Progetto per la realizzazione di impianto eolico denominato "Poggio alle Pancole" Comune di Lajatico (PI).
Codice della procedura 7874 data di avvio 4-1-2022.

Progetto per la realizzazione di un impianto eolico, denominato "Poggio alle Pancole", costituito da n. 7 aerogeneratori, per una potenza complessiva pari a 42 MW, e delle rispettive opere di connessione alla RTN, da realizzarsi nel Comune di Lajatico (PI). Cod procedura 7874

OSSERVAZIONI – ALLEGATO 3

IMPORTANZA STORICO CULTURALEE PAESAGGISTICA DELLE VISTE DALLA ROCCA DI PIETRACASSIA

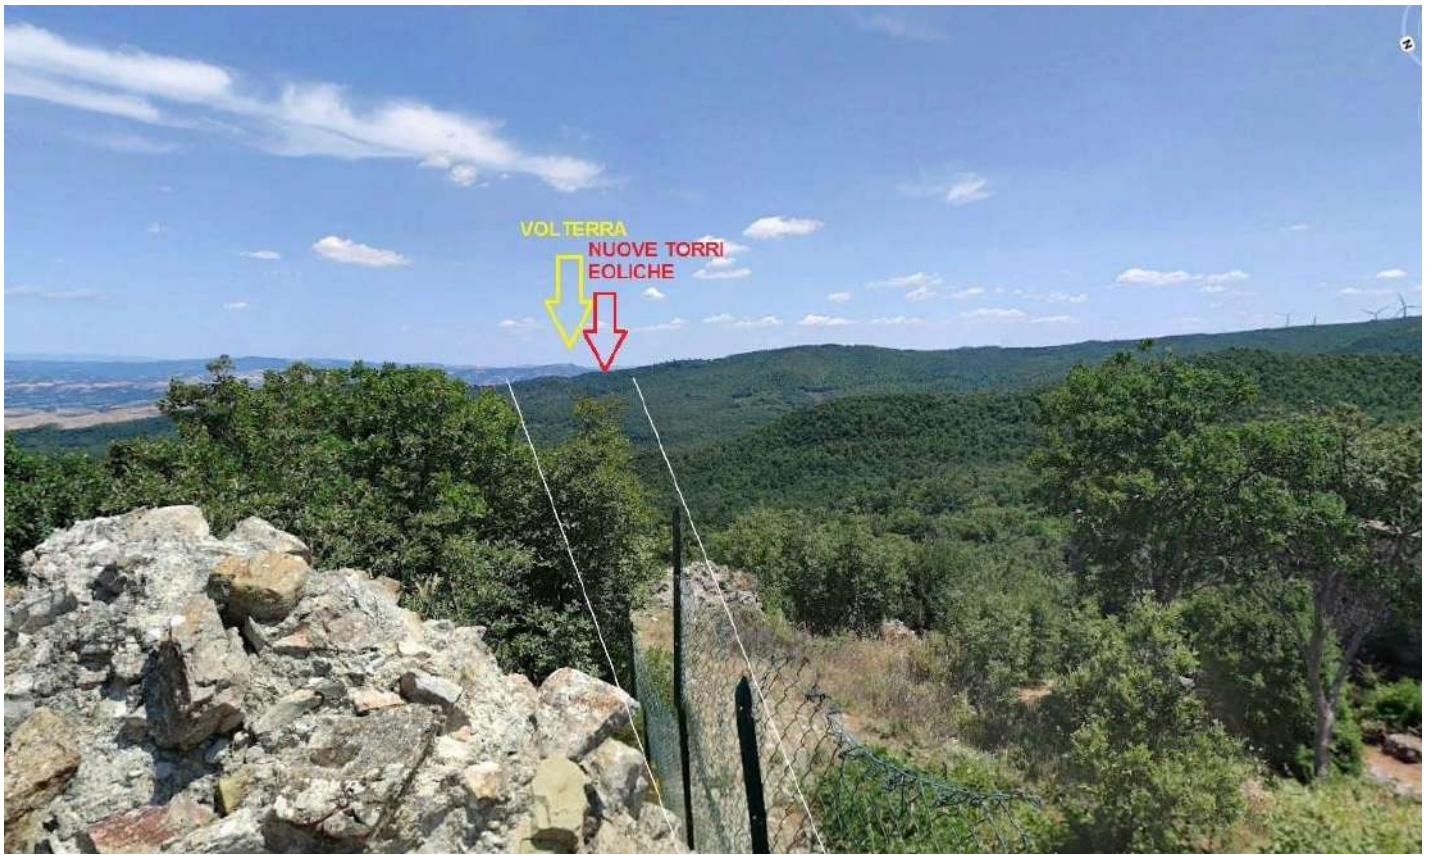
Il progetto del nuovo parco eolico invece è posto proprio lungo la direttrice Rocca di Pietracassia – Volterra, e le prime torri eoliche sono site ad una distanza molto ridotta dalla Rocca (meno di 2 chilometri). La realizzazione del Parco potrebbe perciò distruggere per sempre la più importante direttrice visiva storica che ancora possiamo apprezzare, con grave, insipiente e irreparabile danno al paesaggio, alla storia e alla cultura del territorio.

Vista dalla Rocca di Pietracassia verso Volterra – il nuovo parco eolico andrebbe ad impattare proprio sulla direttrice, e posto a meno di 2 chilometri, impedirebbe la vista di Volterra dalla Rocca; il parco eolico esistente, visibile sulla destra, è posto tra 4 e 6 chilometri, ed è èarzialemente nascosto da un colle più alto.

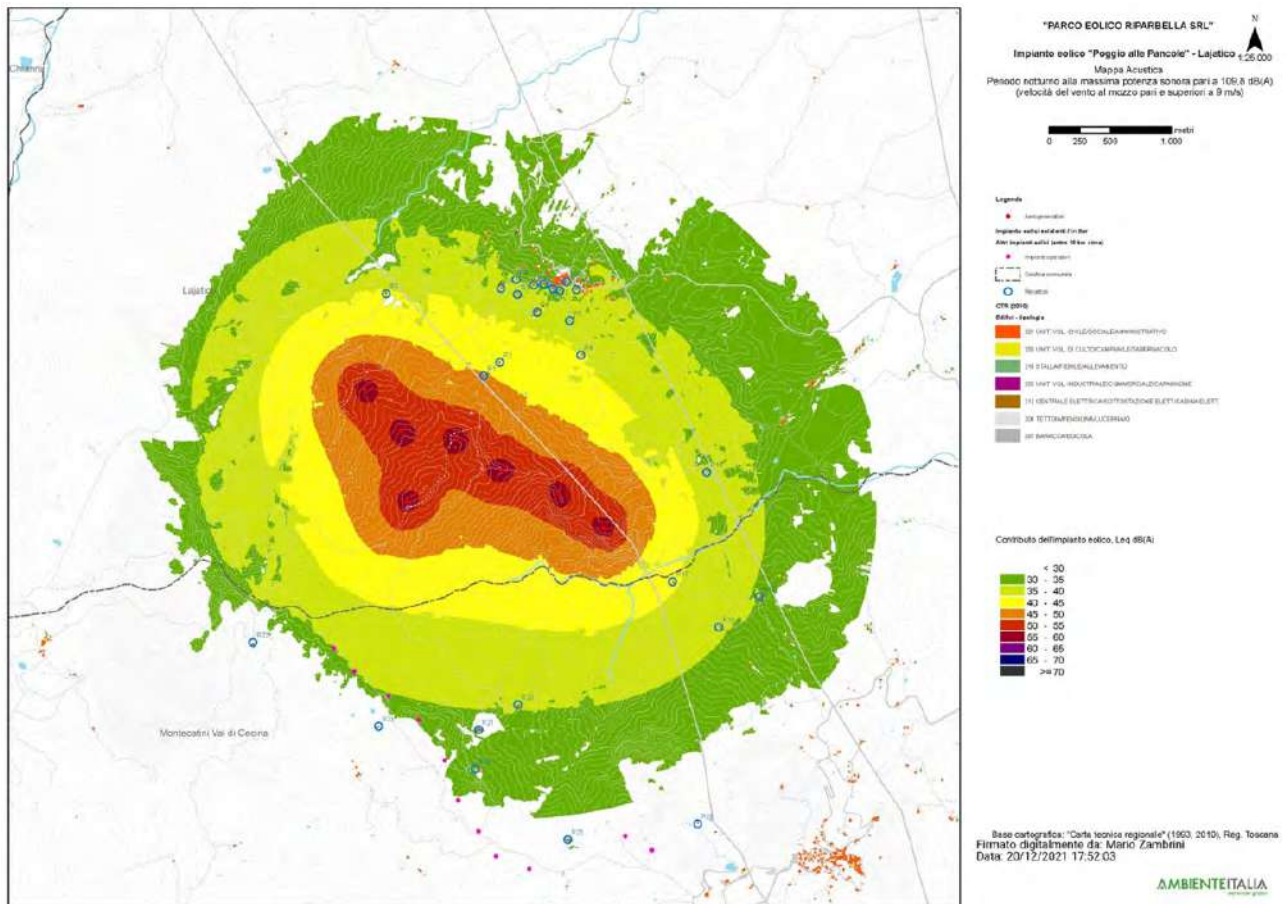
3. Nella valutazione del criterio differenziale a finestre chiuse si fa riferimento a un modello di facciata del fabbricato assolutamente non verosimile: il potere fonoisolante di un vetro 3 mm viene dichiarato 30 dB. Il potere fonoisolante di un vetro 3 mm, basta fare una veloce ricerca in letteratura, non supera i 25 dB e se ragioniamo di infisso nel suo complesso non siamo sopra i 20 dB. L'assunto della stanza 4 metri per 4 metri e volume 43 mc non è assolutamente cautelativo perché le camerette abitabili hanno superfici di calpestio inferiori ai 10 mq e volumi inferiori ai 30 mc. In ogni caso è pieno di stanze con superficie di calpestio inferiore ai 16 mq, basta una qualsiasi camera matrimoniale. La stima dell'indice dell'isolamento di facciata è quindi del tutto sovrastimata, quindi errata e porta a dichiarare che il livello di rumore ambientale a finestre chiuse è inferiore al limite di applicabilità sia di giorno che di notte. Ciò non è corretto e, in situazioni di bassa rumorosità residua come stimata/misurata dai tecnici, quando il differenziale si applica, SI SUPERA. Risulta evidente che senza l'assunto della valutazione errato dell'isolamento di facciata il criterio differenziale a finestre chiuse risulta superato.

4. L'osservazione ancora più cogente riguarda l'assunto dell'abbattimento di una parete a finestre aperte pari a 10 dB. 10 dB di abbattimento, prova qualsiasi misura che si possa fare in qualsiasi situazione, può andare bene in caso di parete molto grande, di importante R_w e con finestra piccola, inferiore al 5% della superficie finestrata. Già una stanza normalissima di una cameretta con finestra 1,2x1,4, mediante misura a 1 m dalla facciata in esterno e una all'interno con fonometro a 1 m dalla finestra aperta e oltre 1 m dalle altre superfici riflettenti microfoni a 1,5 m di altezza non presenta abbattimento del rumore superiore a 6 dB, a meno di non avere all'interno un ambiente sovraccarico di arredi solo fonoassorbenti in una condizione assolutamente non realistica. Se poi ci spostiamo a una camera con una banale porta finestra da 1,2mx2,4m si perde un ulteriore dB di abbattimento e in situazioni, che esistono tranquillamente, di infissi ampi (tipo 1,8x2,4 o 2x2,4 o anche oltre) si arriva a situazioni in cui l'unico abbattimento che offre la parete è la riduzione di 3 dB dati dai coefficienti di riflessione di facciata. Coefficiente di riflessione di facciata che, oltretutto, qui non risulta valutato.
